工程指示 / 要求簡箋 ENGINEER INSTRUCTIONS(E.I.)

工程指示編號:	EI- 8375	修改版本:	B
	HK- 1972		
工程編號:	J 856	工程名稱:	天榮站
收件人:	生統 / 質檢	發件人:	Ken Wong
工程項目:	T1隔音窗加工指示	日期:	31/10/2024

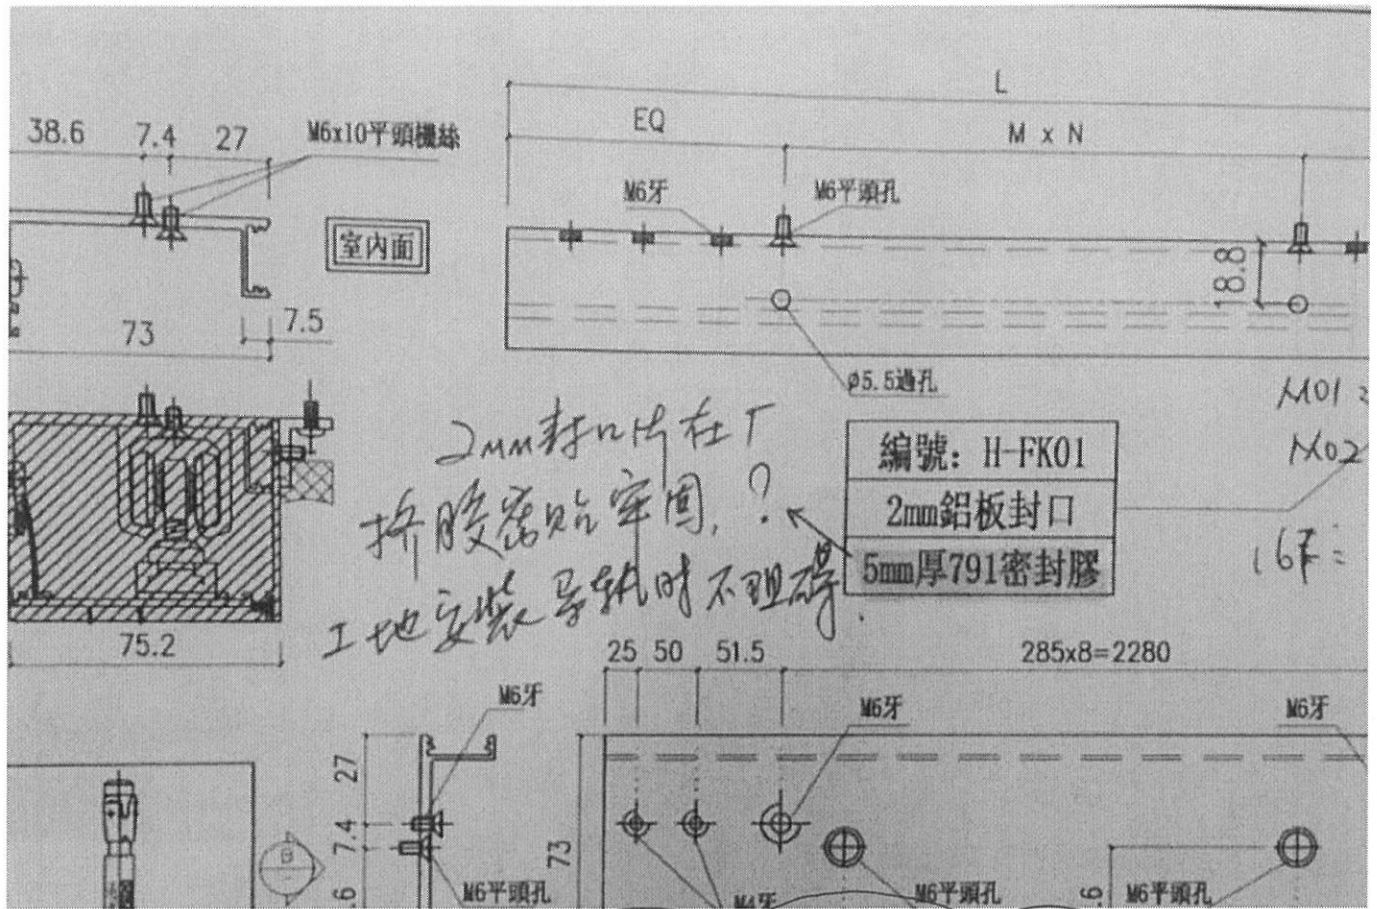
內容:
根据地盤實際情況, 為避免與牆身碰撞, 決定在隔音窗路軌殼兩端切除一個10*10mm的撇斜角 (如圖)
以此為準
完成上列要求日期: 15/11/2023

編號: H-FK01
2mm鋁板封口
5mm厚791密封膠

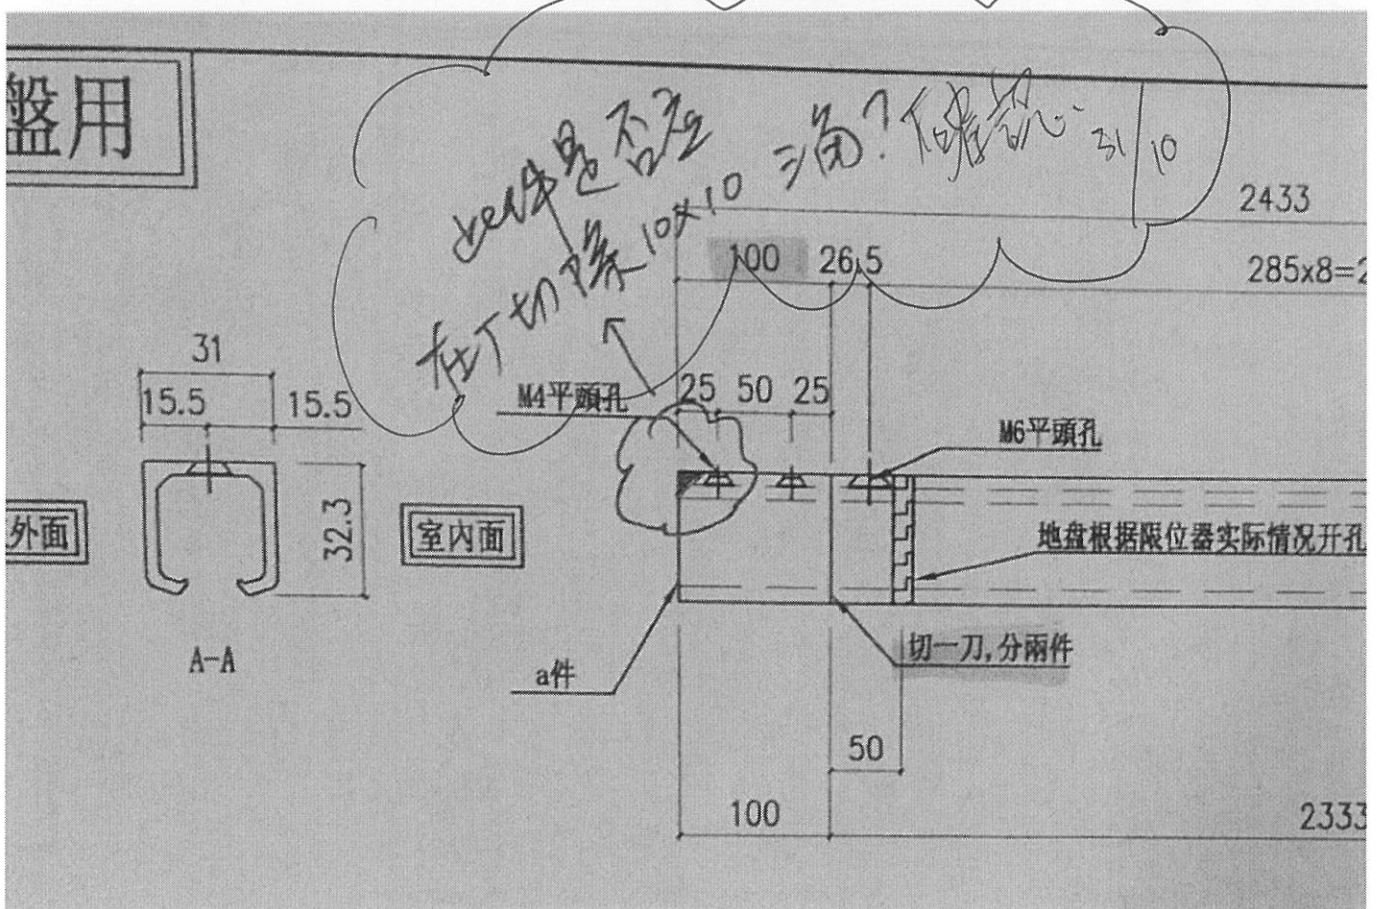
2mm封片在T
擠膠密封牢固?
工地安裝導軌時不礙

此處是否
在T切線10x10

切一刀, 分兩件

地盤根據限位器實際情況開孔
